2022_CBS_04753 Vergunning voor de inname van het openbaar domein door een nieuw terras, Gontrodestraat 176/Peter Benoitlaan, Gent - [P-272340] - Goedkeuring

VERGUNNING: INNAME VAN PUBLIEKE RUIMTE DOOR EEN TERRAS

MOSCOW

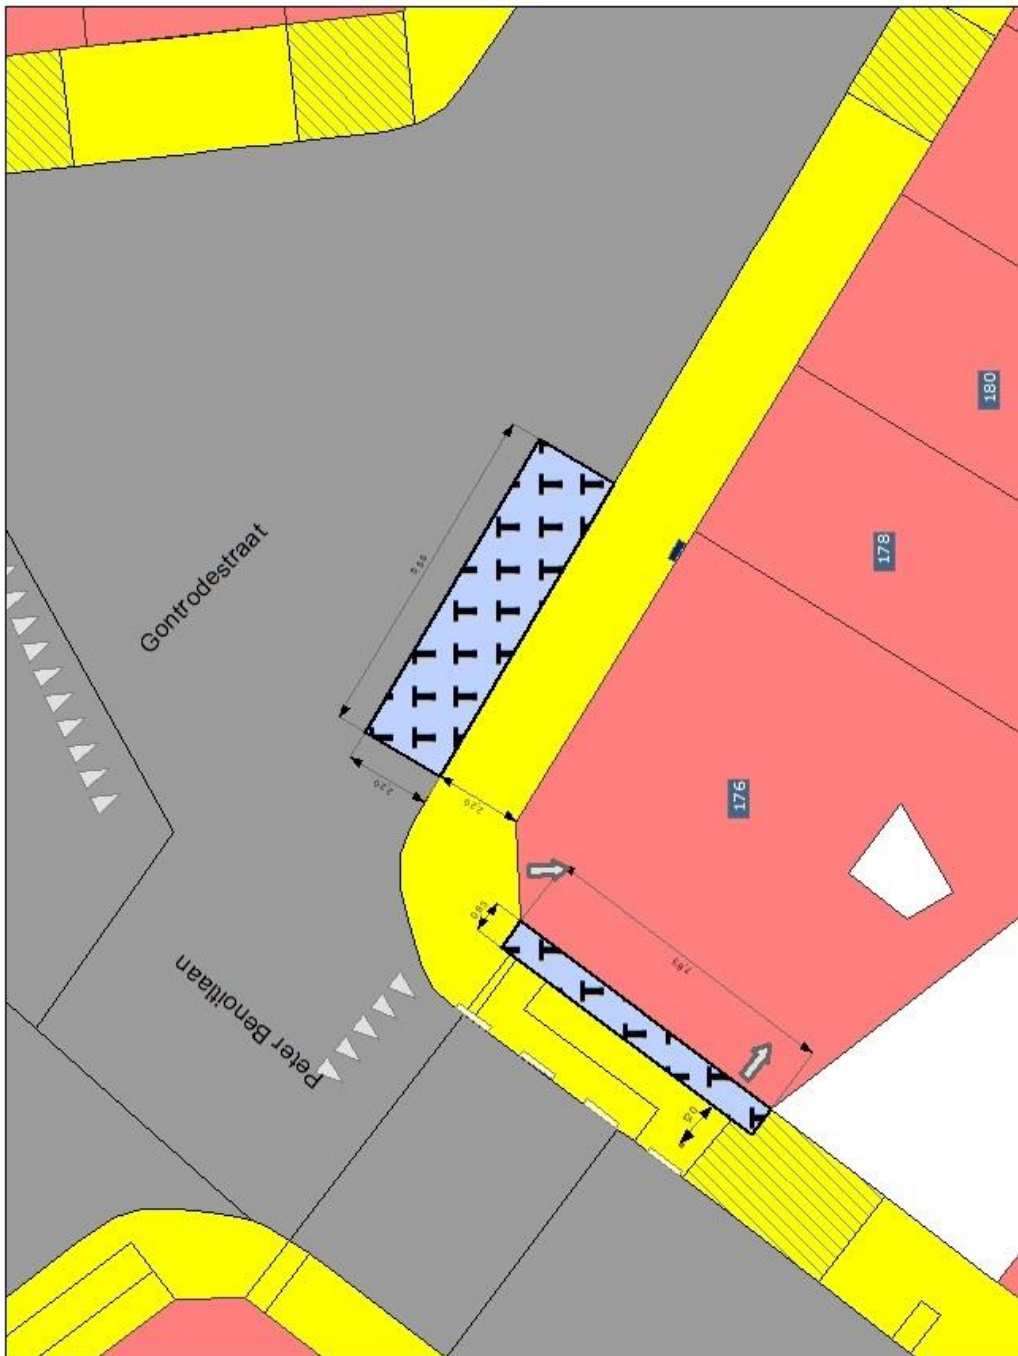
Het terras in de parkeerstrook (kant Gontrodestraat) moet volledig afgebakend worden met plantenbakken, behalve aan de zijde van het voetpad. De plantenbakken moeten uit duurzame en robuuste materialen vervaardigd zijn en mogen de beeldkwaliteit van de omgeving niet verstoren. De plantenbakken mogen maximaal 1,20m hoog zijn, inclusief de beplanting. De beplanting mag niet buiten de bak uitsteken. Wanneer meerdere plantenbakken in lijn opgesteld worden, moet er tussen alle plantenbakken minimaal een tussenafstand zijn van 40

cm. Aan de zijden van het terras in de parkeerstrook waar er geen aanpalend vergund terras is, moet er voorbij de perceelsgrenzen een bufferzone gecreëerd worden van 1,50m. Dit kan door middel van een plantenbak of door een fietsmodule.

Plantenbakken worden enkel toegestaan aan de smalle zijkanten van het terras, en mogen maximaal 1,20m hoog zijn, inclusief de beplanting. De beplanting mag niet buiten de bak uitsteken.

- Het terras is infrastructureel afgebakend van de rijbaan. Er zijn geen doorgangen naar de rijbaan toegestaan.
- Een witte reflector wordt voorzien aan rijbaanzijde achteraan in de rijrichting.

Een D1 (45° gericht naar de rijbaan) wordt vooraan voorzien in de rijrichting aan de kant van de rijbaan op ongeveer 1m hoogte.

Het terras op het voetpad vraagt 1.1m van 2.4m. Het Mobiliteitsbedrijf vraagt om 1.2m vrij voetpad te bewaren. In deze opstelling kan dat. Gelieve geen tafels naast het kelderrooster te stellen richting rijbaan. Dan moet de voetganger slalommen tussen de tafels. We vragen 1.2m recht vrij voetpad.

- moet volledig afgebakend worden met plantenbakken, behalve aan de zijde van het voetpad. De plantenbakken moeten uit duurzame en robuuste materialen vervaardigd zijn en mogen de beeldkwaliteit van de omgeving niet verstoren. De plantenbakken mogen maximaal 1,20m hoog zijn, inclusief de beplanting. De beplanting mag niet buiten de bak uitsteken. Wanneer meerdere plantenbakken in lijn opgesteld worden, moet er tussen alle plantenbakken minimaal een tussenafstand zijn van 40 cm;

- het terras is infrastructureel afgebakend van de rijbaan. Er zijn geen doorgangen naar de rijbaan toegestaan;
- een witte reflector wordt voorzien aan rijbaanzijde achteraan in de rijrichting. Een D1 (45° gericht naar de rijbaan) wordt vooraan voorzien in de rijrichting aan de kant van de rijbaan op ongeveer 1m hoogte;

- zomeropstellingen moeten gedurende de periode van 15 november tot en met 15 februari volledig verwijderd worden.

- plantenbakken worden enkel toegestaan aan de smalle zijanten van het terras, en mogen maximaal 1,20m hoog zijn, inclusief de beplanting. De beplanting mag niet buiten de bak uitsteken;
